**S 211 Ersatzneubau Brücke BW 8  
einschl. BW 6 und BW 10  
über die Flöha in Neuhausen**

**FESTSTELLUNGSENTWURF**

1. Tektur / 16.10.2020

## Änderungshinweise zur 1. Tektur des Feststellungsentwurfes

LANDESAMT FÜR STRASSENBAU UND VERKEHR	 Freistaat SACHSEN	Unterlage / Blatt-Nr.: 15 / 1 Bauwerksskizze Bauwerk 8 ASB-Nr. 5346 515 Maßstab: 1 : 200 / 100
---	--------------------------	--

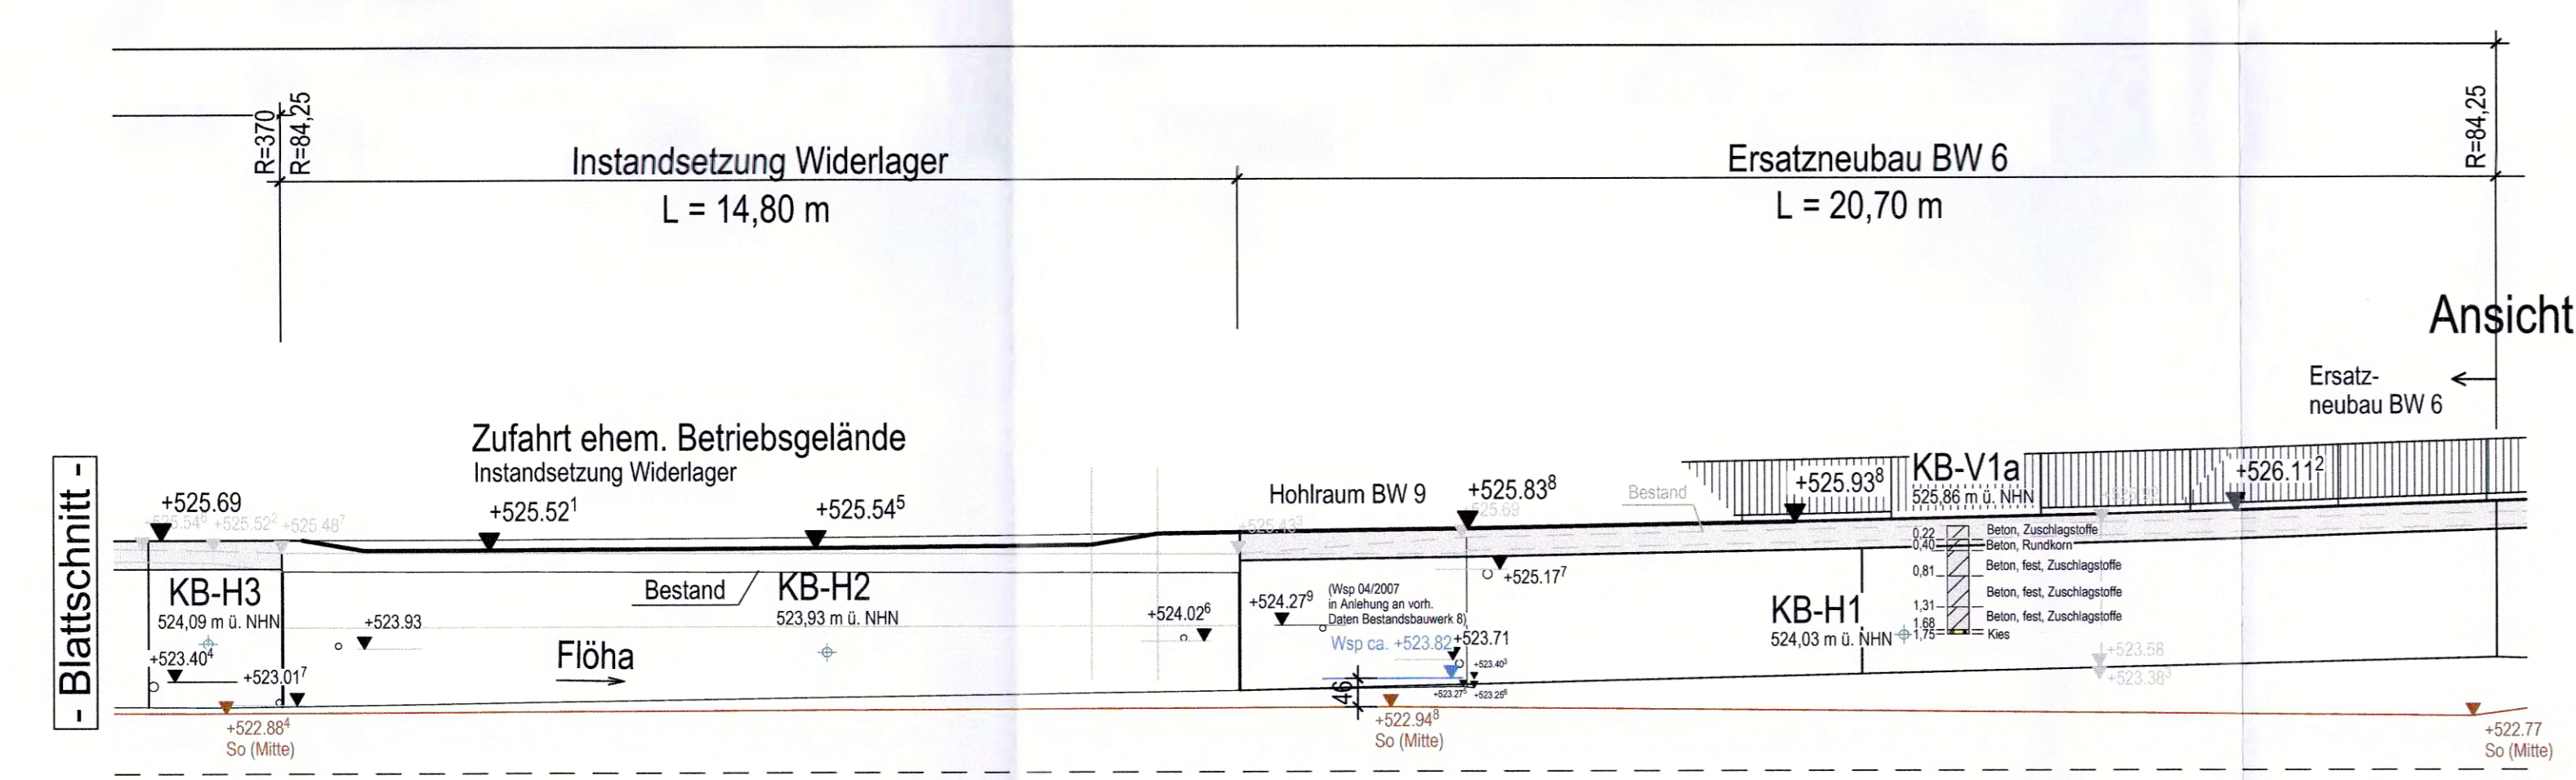
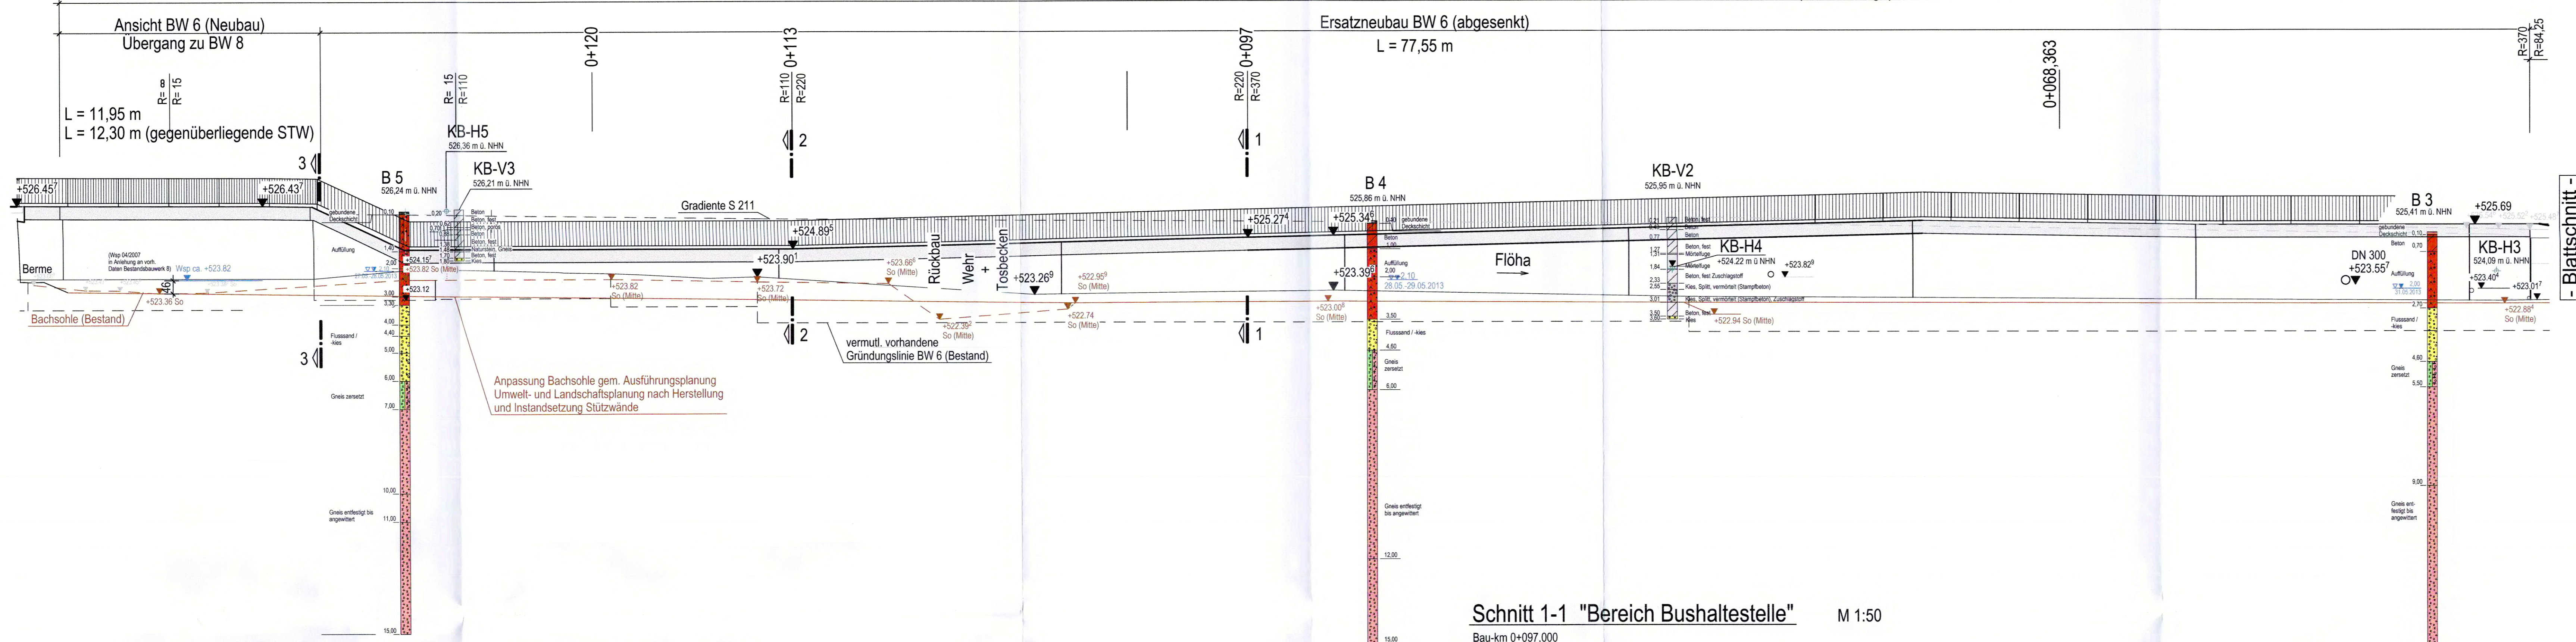
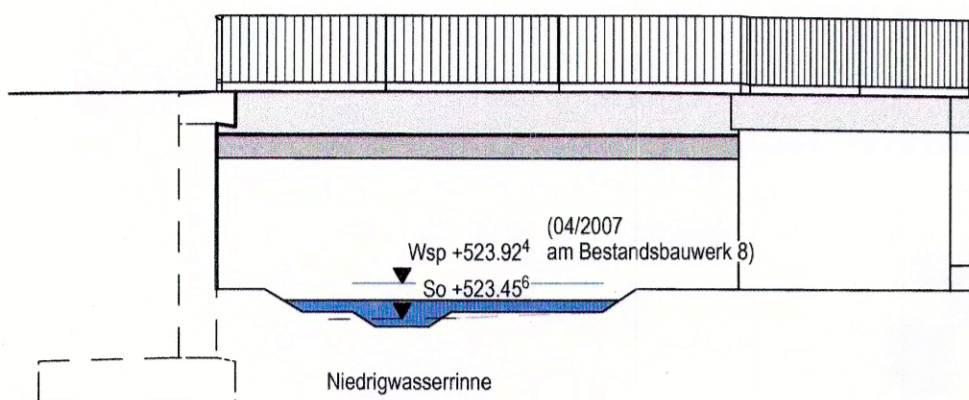
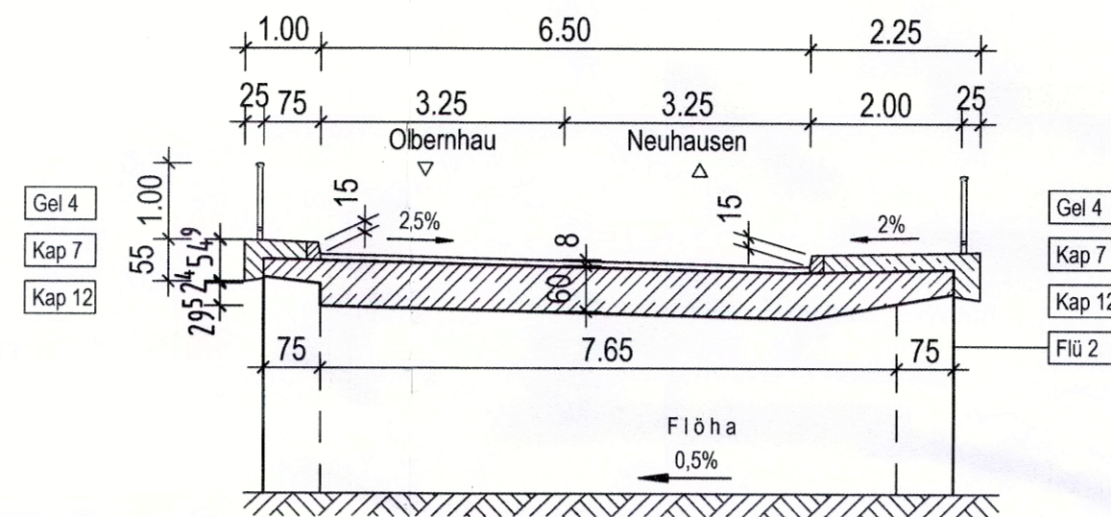
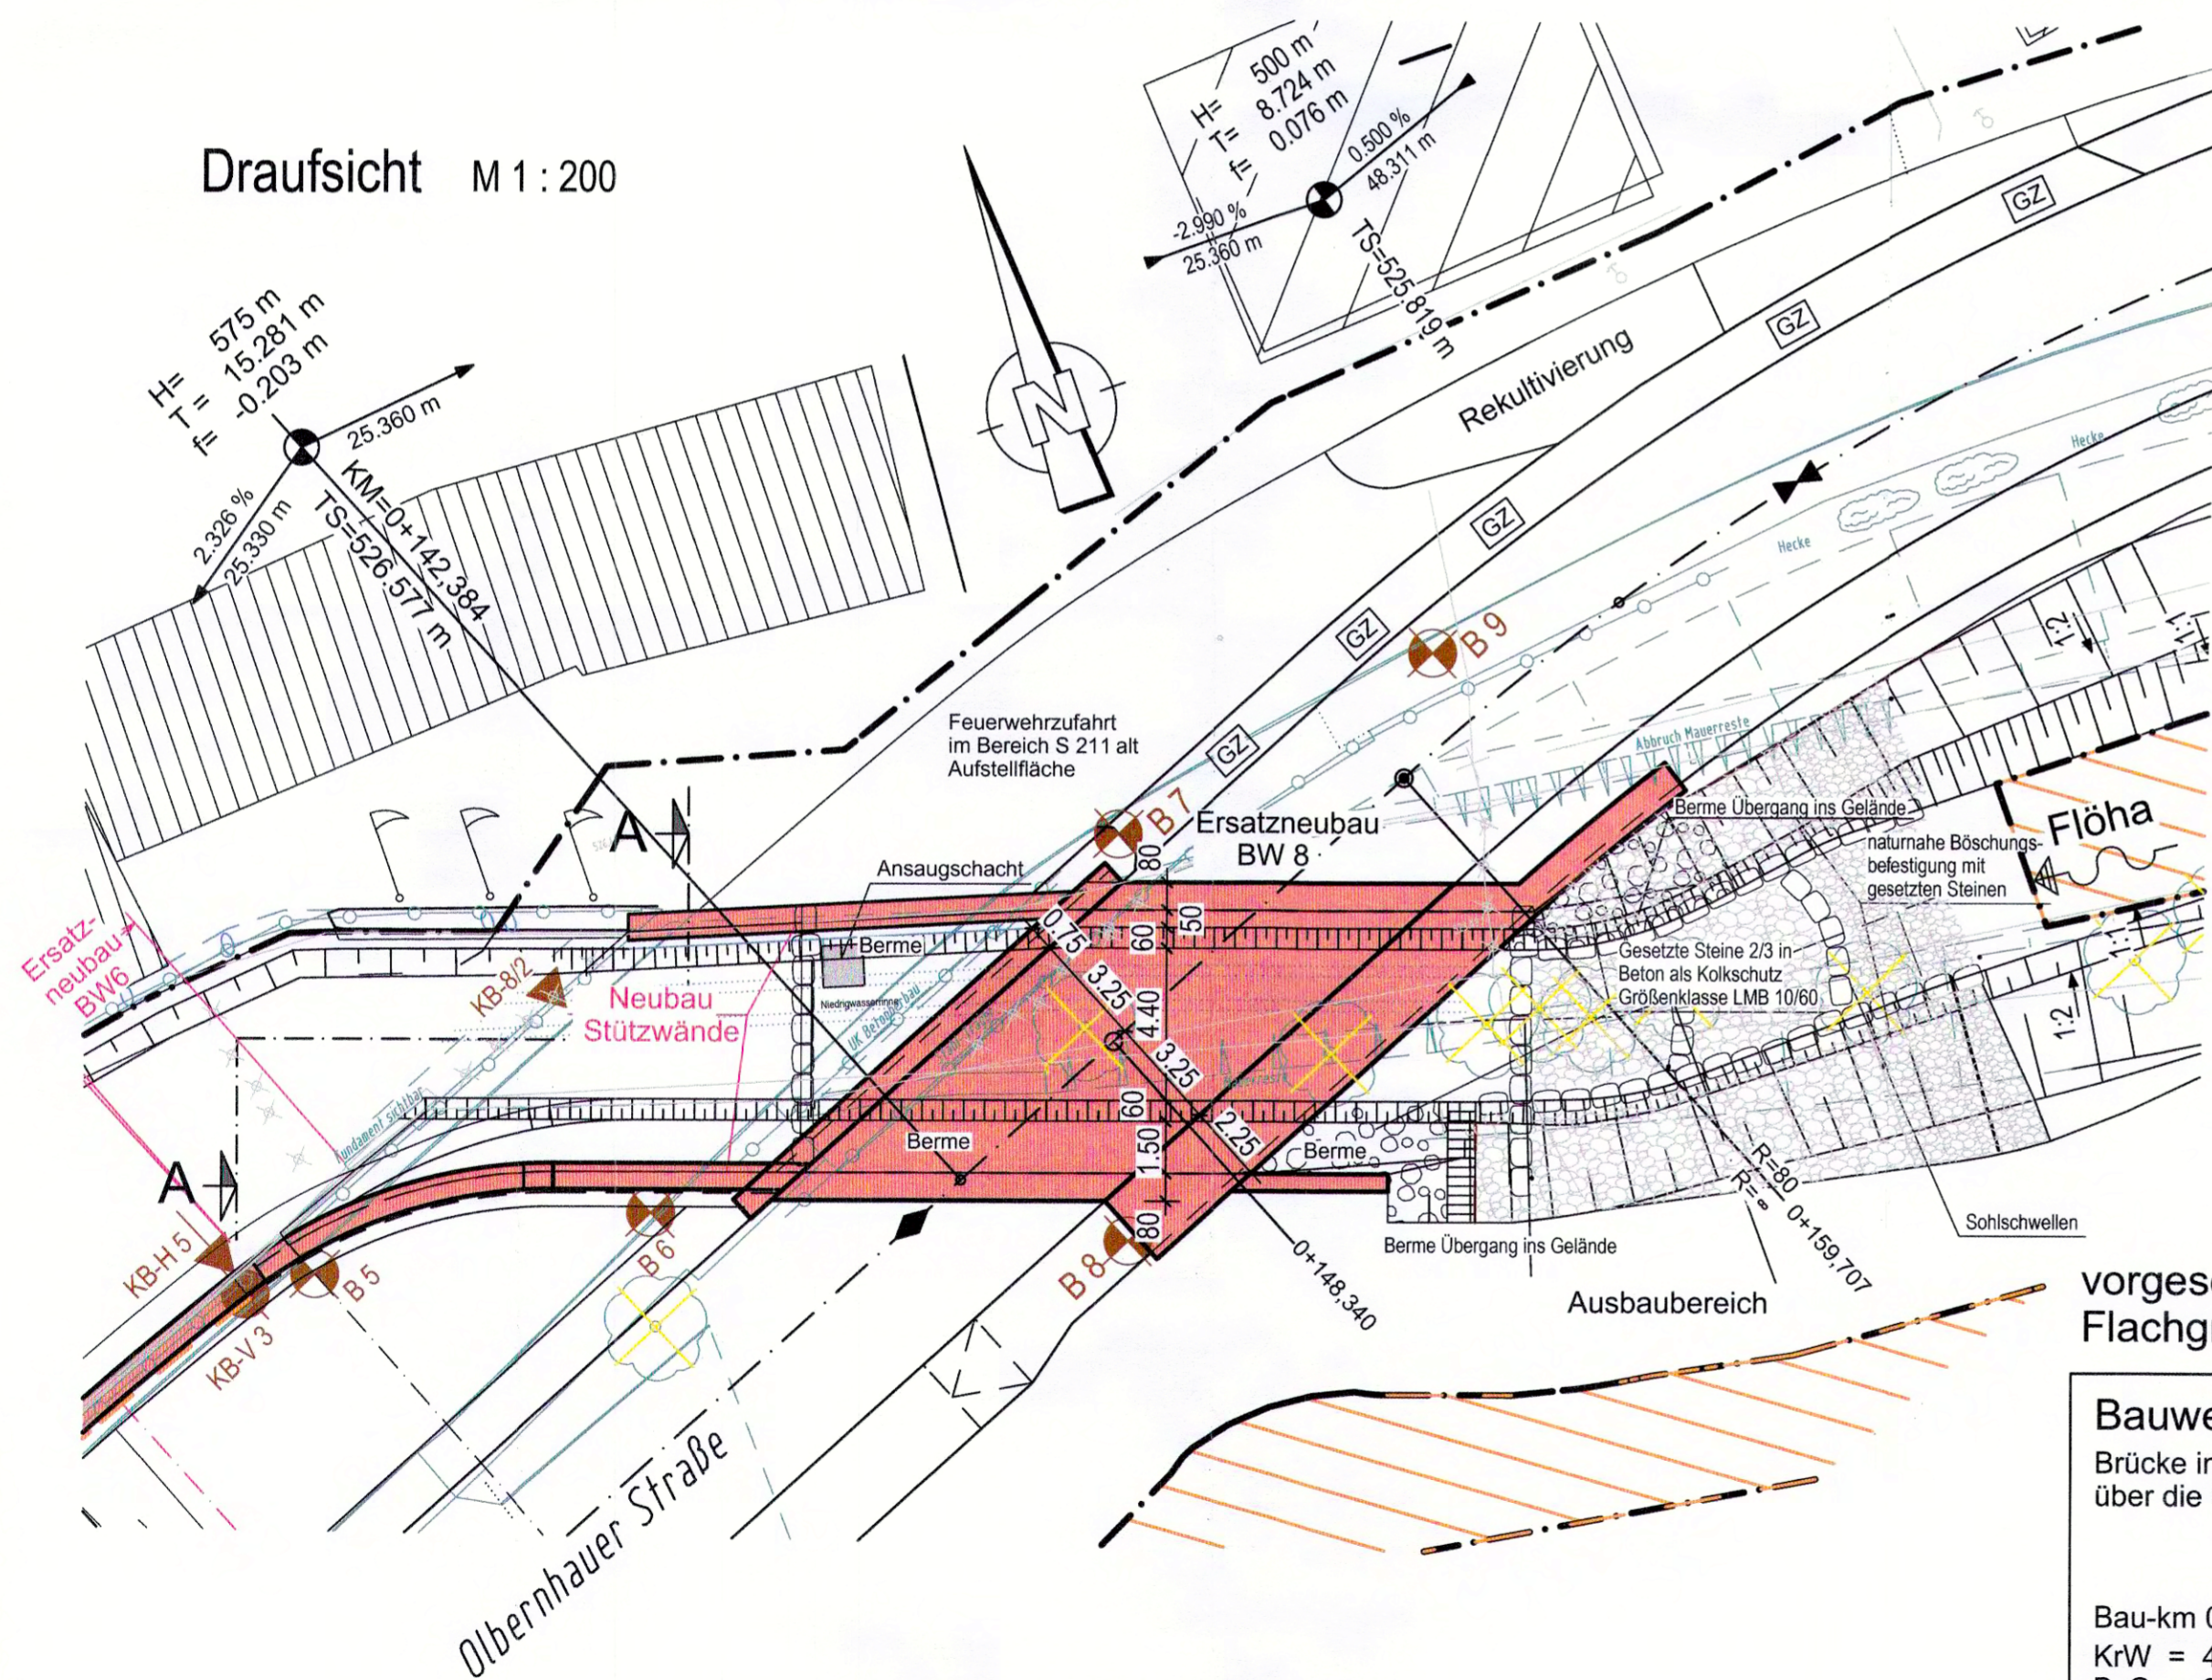
10.2	Grunderwerbsverzeichnis	<i>Änderungen siehe Unterlage 10.1</i>
11	Regelungsverzeichnis	<p>Lfd.Nr. 5: Ersatzneubau der STW BW 6            Lfd.Nr. 15: Zuwegung für die LTV zum Abzweig Flutgraben über die geplante LBP-Fläche            Lfd.Nr. 32: Ergänzung Umbau der Bestandsmauer zur Böschung für LTV            Lfd.Nr. 33: Ergänzung Nutzung der Feuerwehraufstellfläche als Aufstellfläche für LTV (LTV zugestimmt)            Lfd.Nr. 34 bis 35: Leitungsträger neu            Lfd.Nr. 36: Leitung Parkplatz Rückbau            Lfd.Nr. 37: Ausbau Flöha            Lfd.Nr. 33: Ergänzung Nutzung der Feuerwehraufstellfläche als Aufstellfläche für LTV (LTV zugestimmt)</p>
14 / 1	Straßenquerschnitt A-A	<i>Änderung Uferböschung BW 6 und 8; Hst-Bord 16 cm; Änderung der Blatt-Nr.</i>
14 / 2	Straßenquerschnitt B-B	<i>Änderung Uferböschung BW 6 und 8; Änderung der Blatt-Nr.</i>
15 / 1	Bauwerksplan - BW 8	<b>Ergänzende Unterlage für FE in Tektur 1</b>
